DODATEK Č. 1 KE SM LOUVĚ O DÍLO

Stavba chodníku Domašín – 1. etapa

**Změnový podklad pro dodatek č. 1 smlouvy o dílo
stavby „Stavba chodníku Domašín – 1. etapa“**

Změnové listy: číslo 01 až 06	SOD ze dne 29.09.2025
Zhotovitel: PDV Stavby, s. r. o., Bezručova 607, 552 03 Česká Skalice	Objednatel: Město Dobruška, Solnická 777, 518 01 Dobruška

GEOLOGIE - ZAKRES Š4-Š9 - VIZ PROTOKOLY

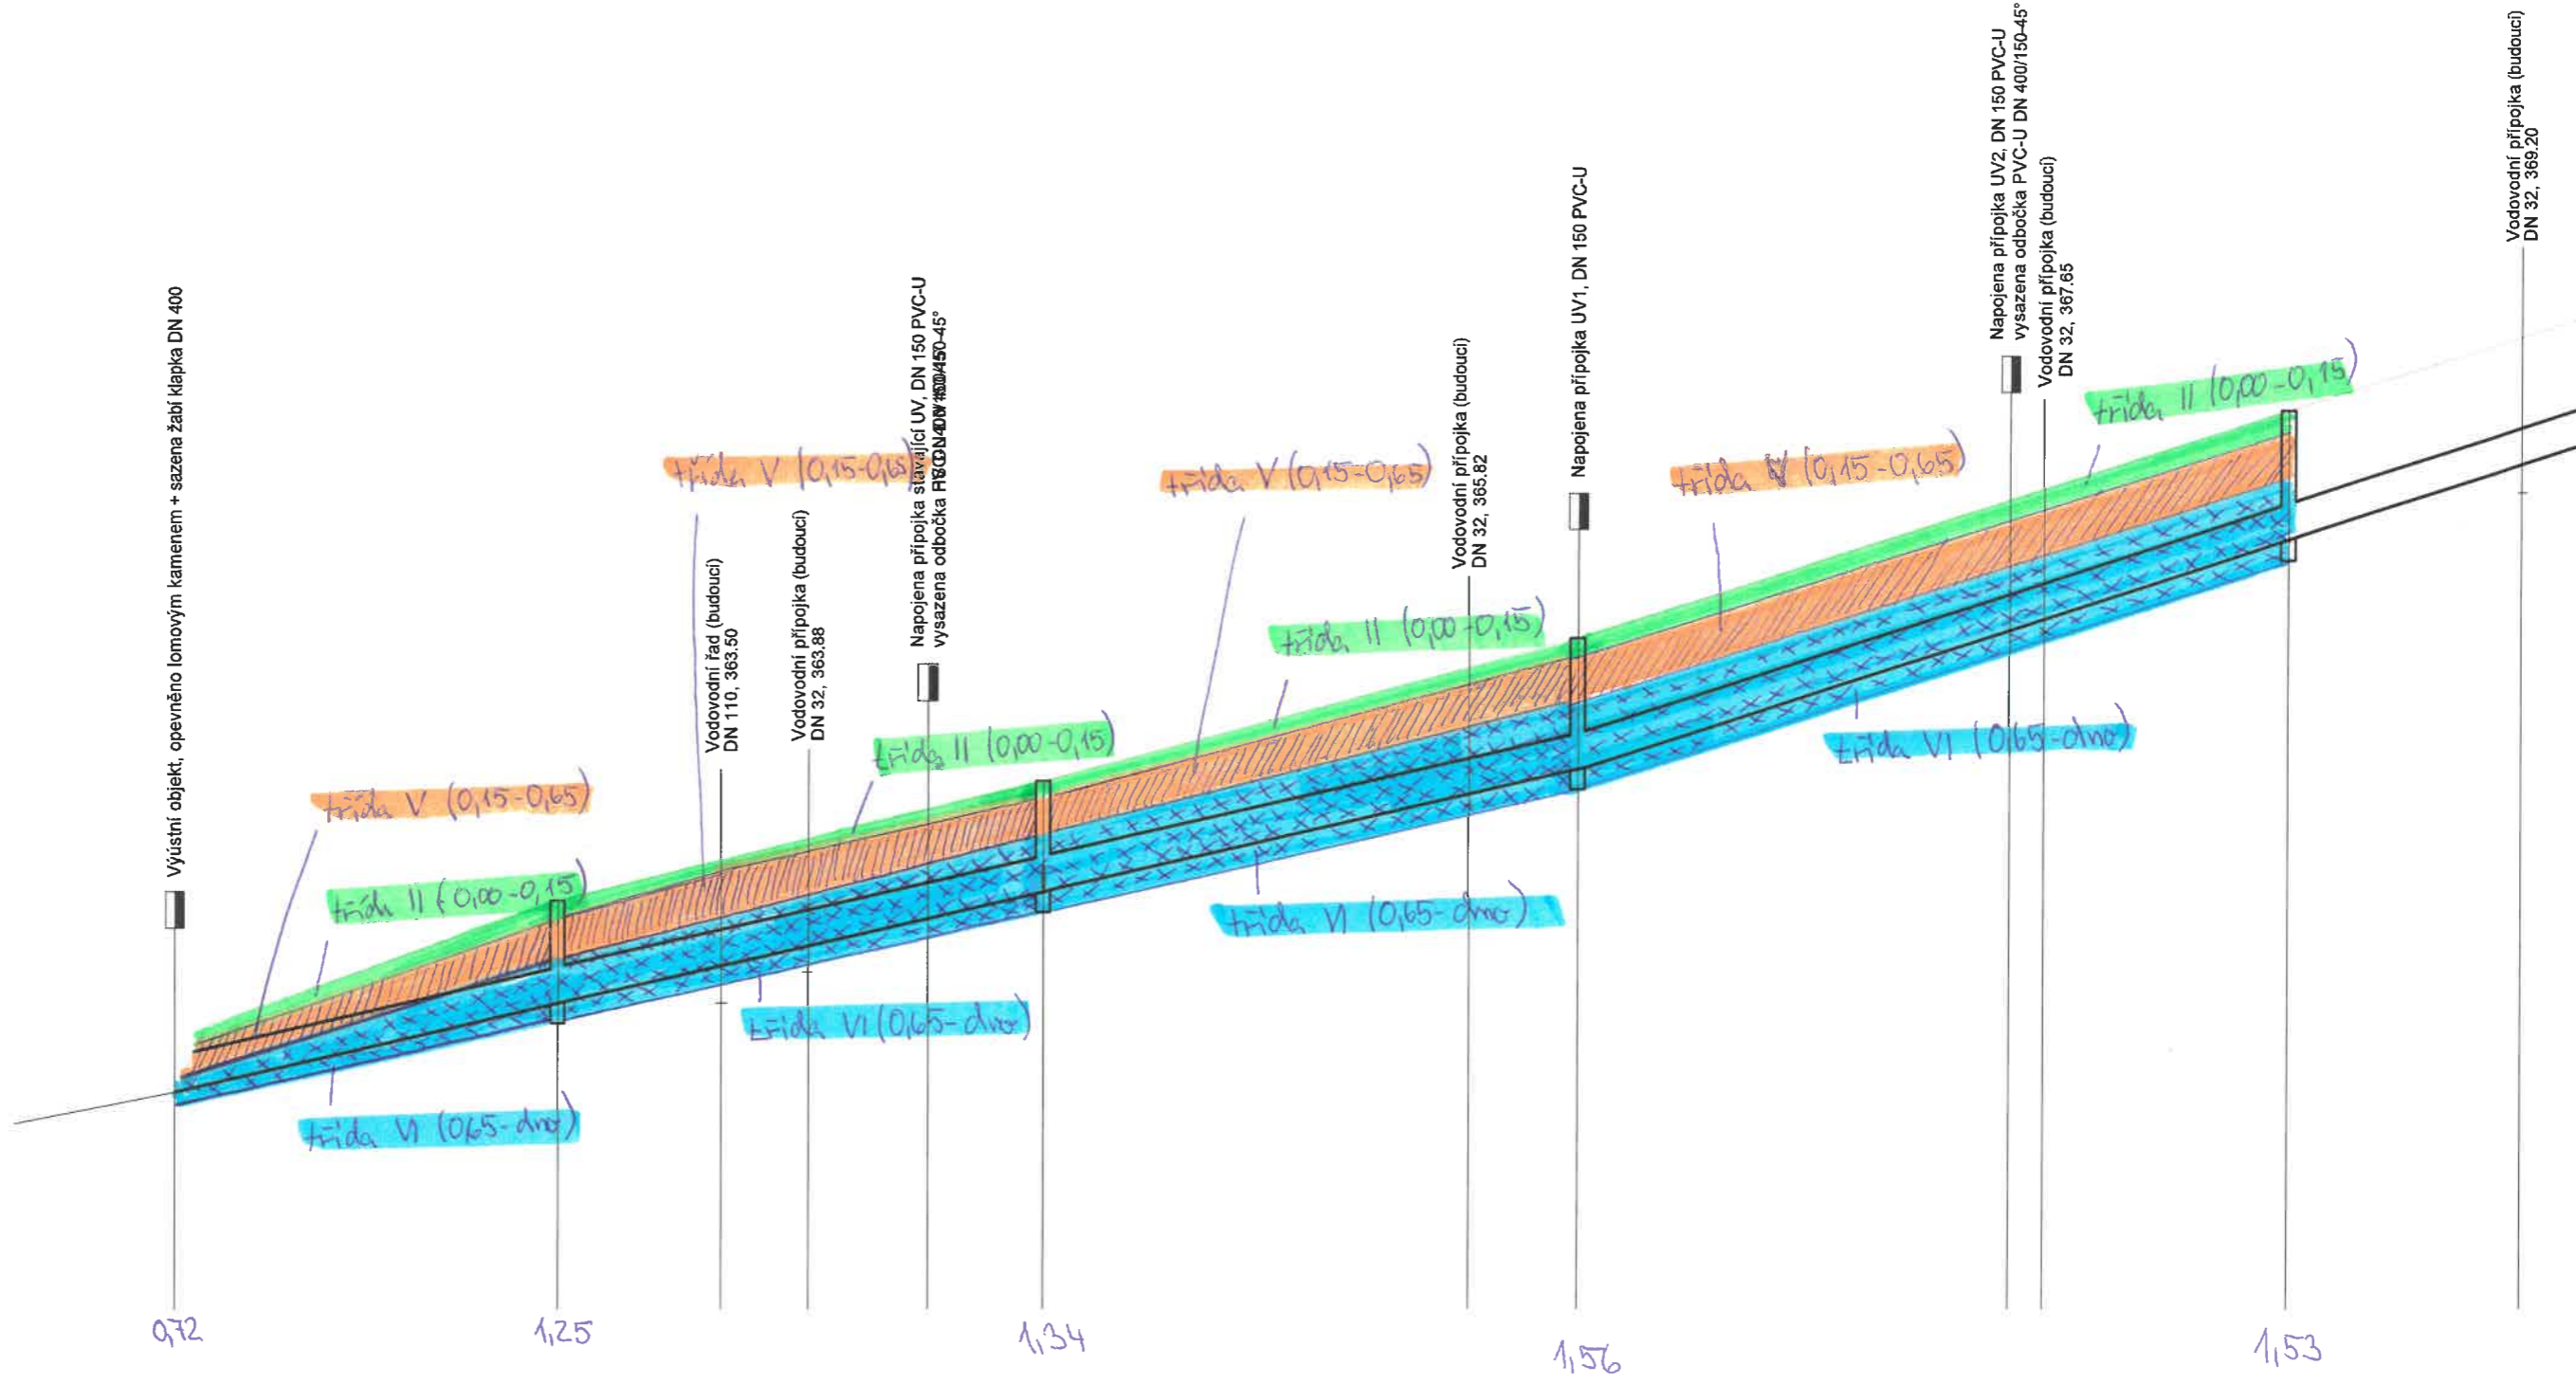
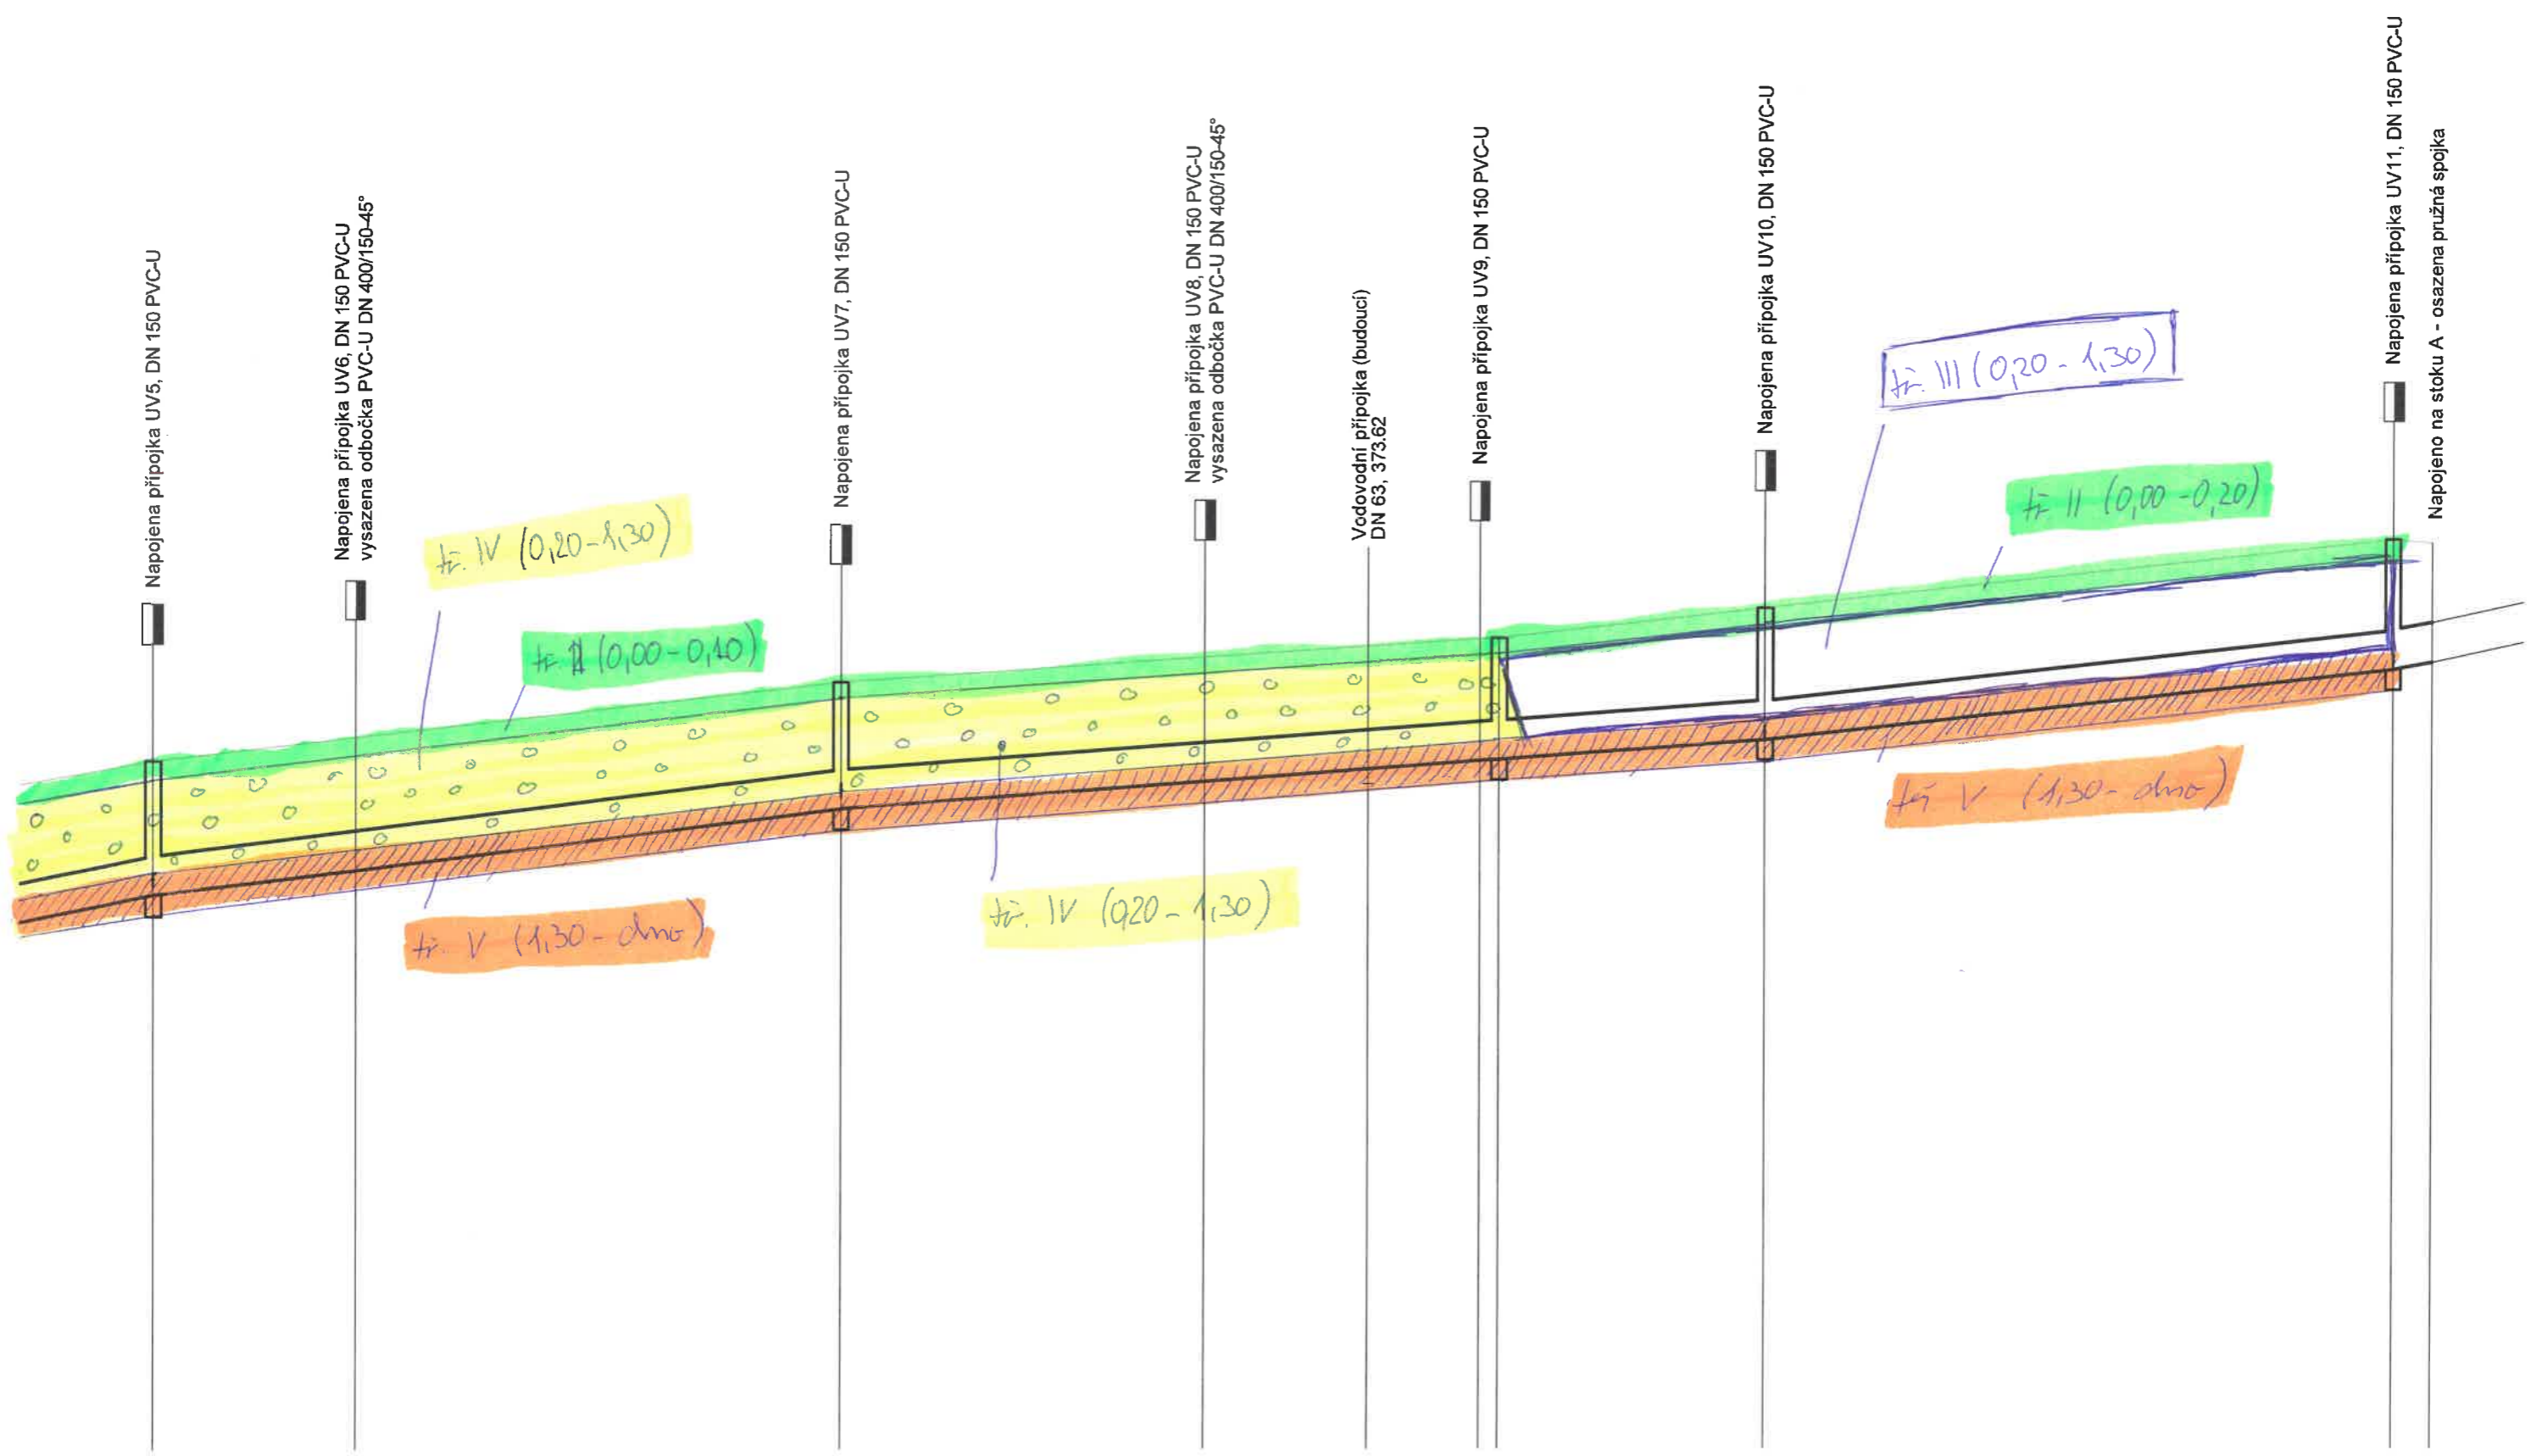
Změnový list č. 2: Změna zatřídění zemín – Projektová dokumentace uvažovala se zeminou pro výkop kanalizace v horninách třídy III. a IV., skutečnost se pohybovala místy až v hornině třídy VI. Celou situaci sledoval průběžně geotechnik, který vyhotovil protokoly o zatřídění zemín v jednotlivých úsecích nově budované kanalizace. Tento ZL dále obsahuje i změnu obsypového materiálu, kde z důvodu vysoké hladiny spodní vody bylo použito kamenivo frakce 8/16 namísto štěrkopísku frakce 0-4 v mocnosti 0,3 m od připraveného lože, a to z důvodu zafixování nově pokládaného potrubí PVC DN 400. Tato změna je v souladu s odst. 6 § 222 ZZVZ. *(přílohy – Geologie V1 – Š13 – nákres, Geologie V1 – Š13 – protokoly, Geologie V1 – Š13 – výpočty, ZL 02 – Změna zatřídění hornin)*

DOPOJENÍ ULIČNÍCH VPUSTŮ + SKUTEČNOST 1/2

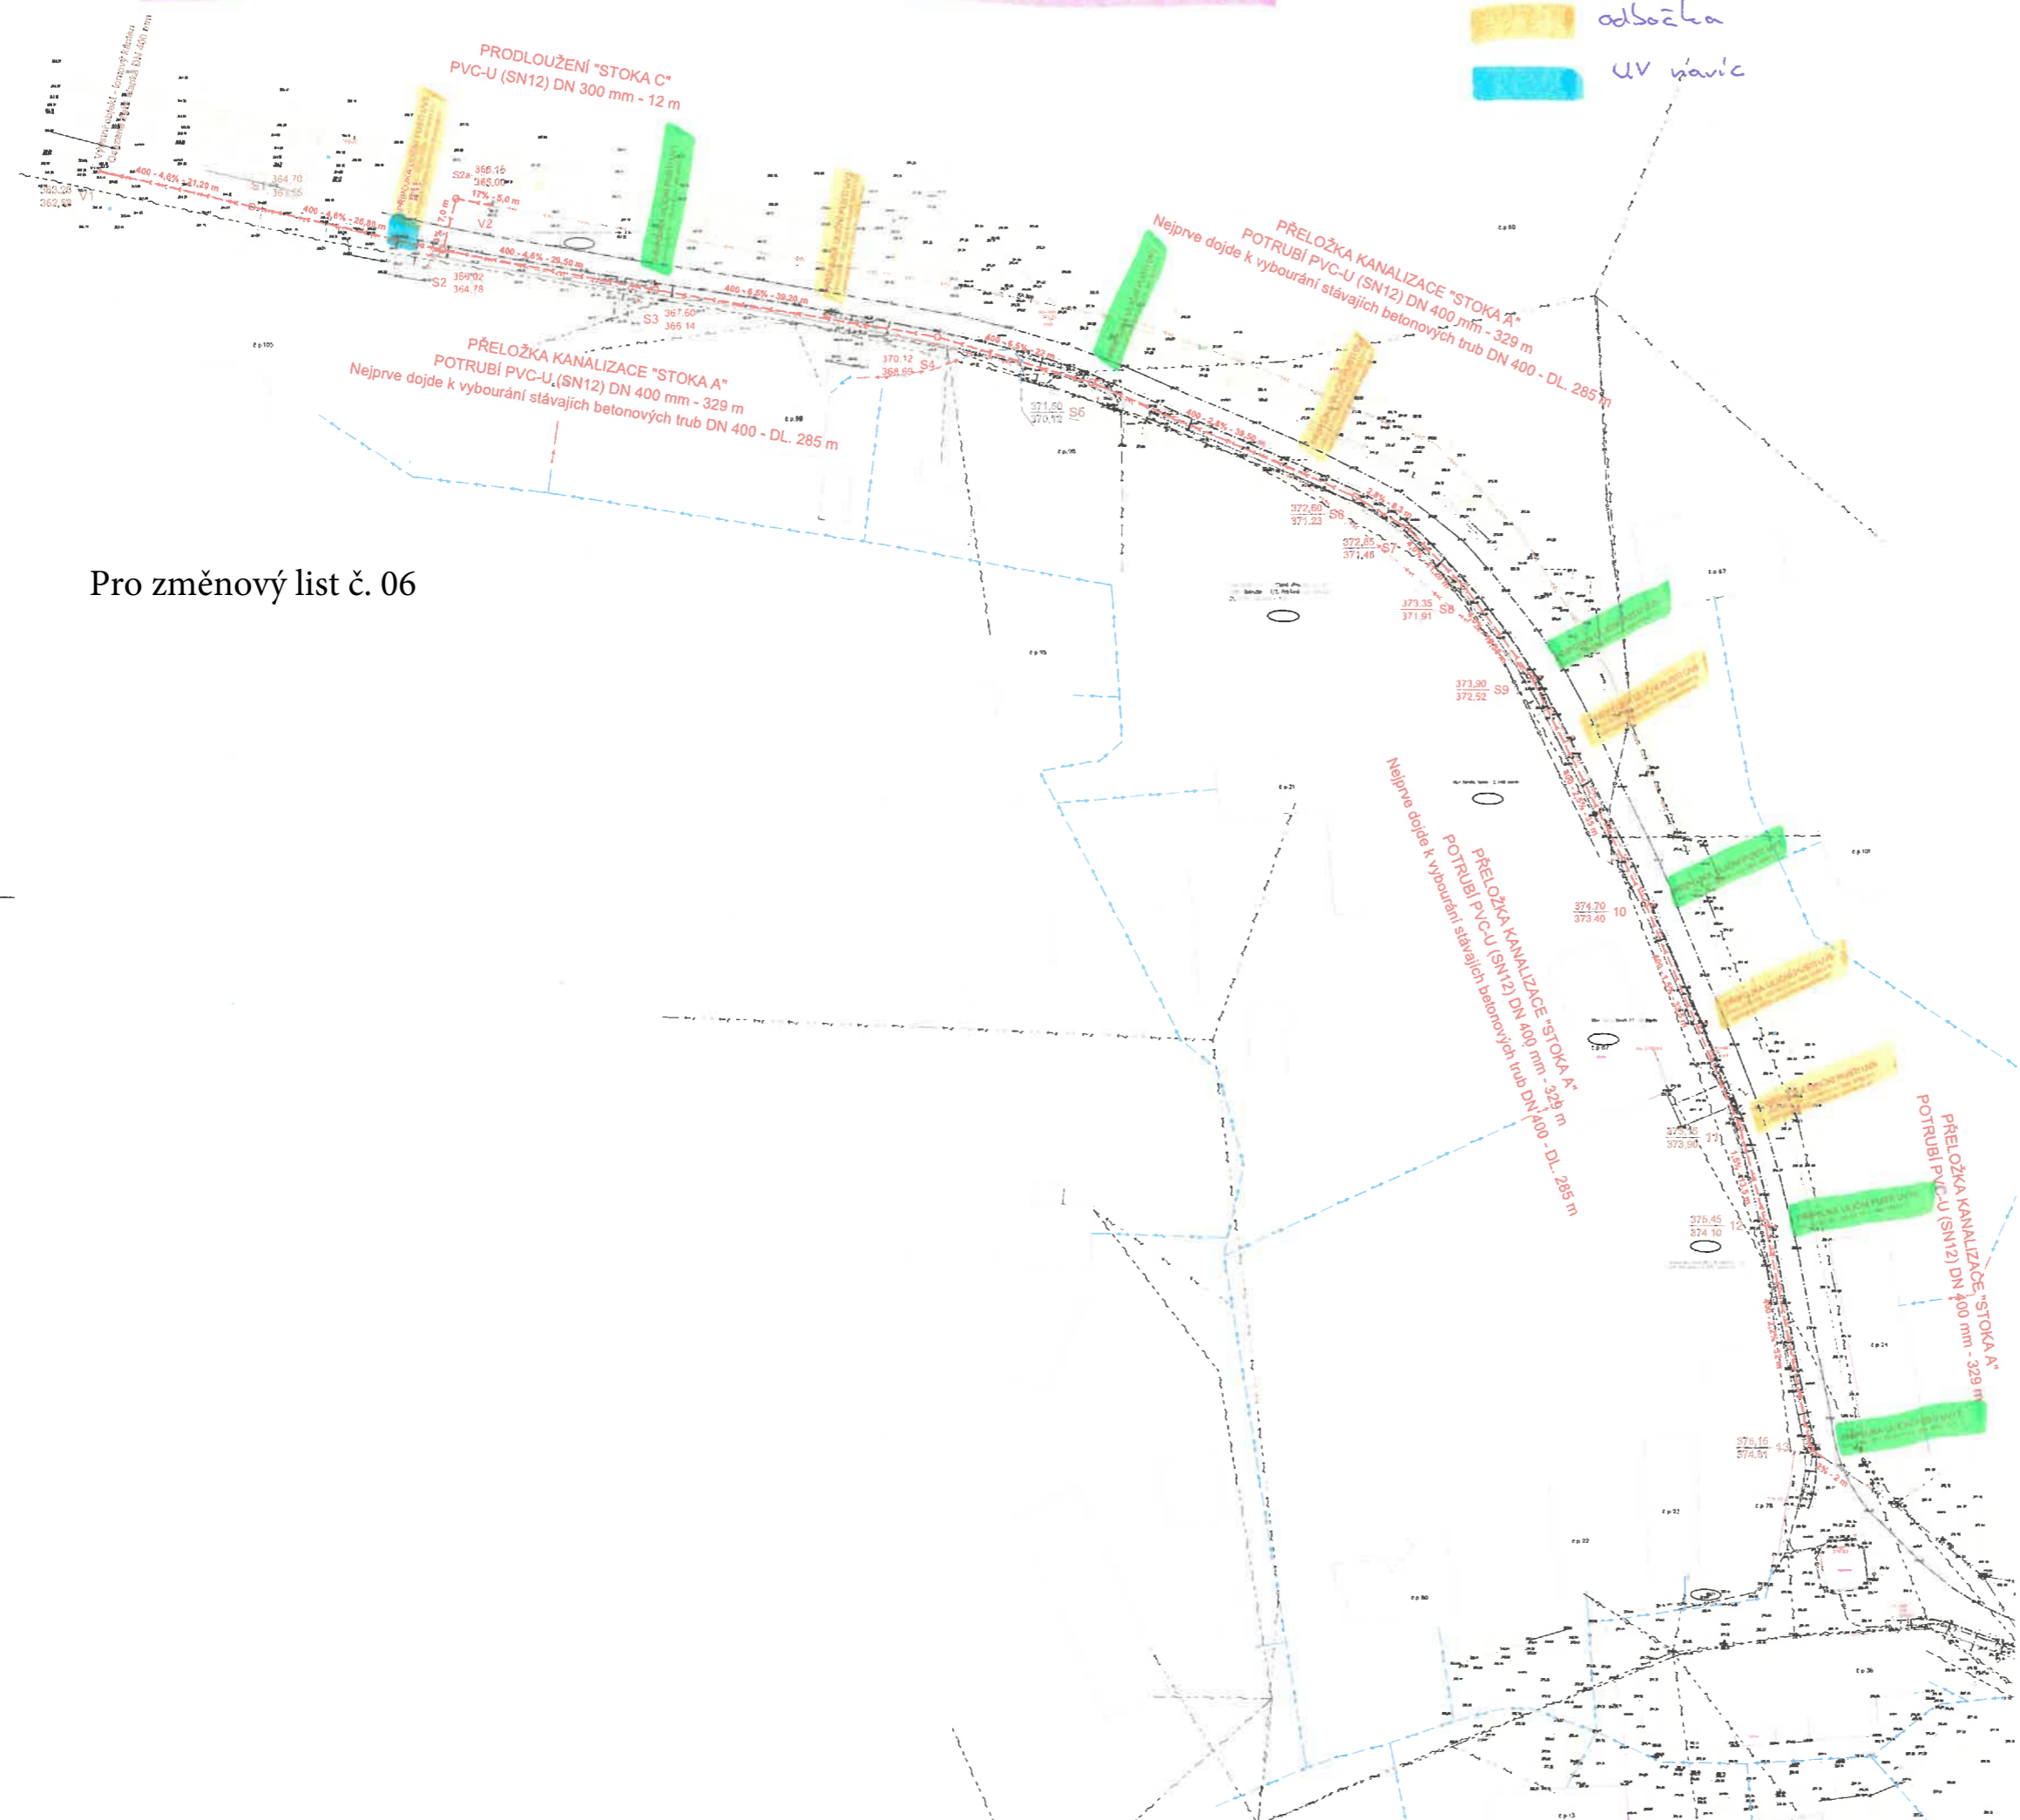
Změnový list č. 6: Uliční vpusti – dopojení + skutečnost – Projektová dokumentace uvažovala s napojením uličních vpustí odvrtem buď na PVC odbočku 400/150, popřípadě s napojením přímo do PVC šachty DN 600. Po zjištění dané situace (nedostatek prostoru pro provedení odvrty) bylo po domluvě s investorem a projektantem dopojeno 7 ks uličních vpustí (původně namyšlených do šachty) pomocí sedla Easy Clip vč. potrubí potřebného k dopojení. Dále tento ZL uvažuje s výměnou vpustí u Š2, která po odkopání byla v havarijním stavu. Dále se jedna uliční vpust' i odečítá – ta by měla být osazena v části chodníku, o kterou se tento bude zkracovat, a tudíž ji nebude kam usadit. Tato změna je v souladu s odst. 6 § 222 ZZVZ. *(přílohy – Dopojení uličních vpustí + skutečnost – zákres, ZL 06 – Uliční vpusti – dopojení + skutečnost)*
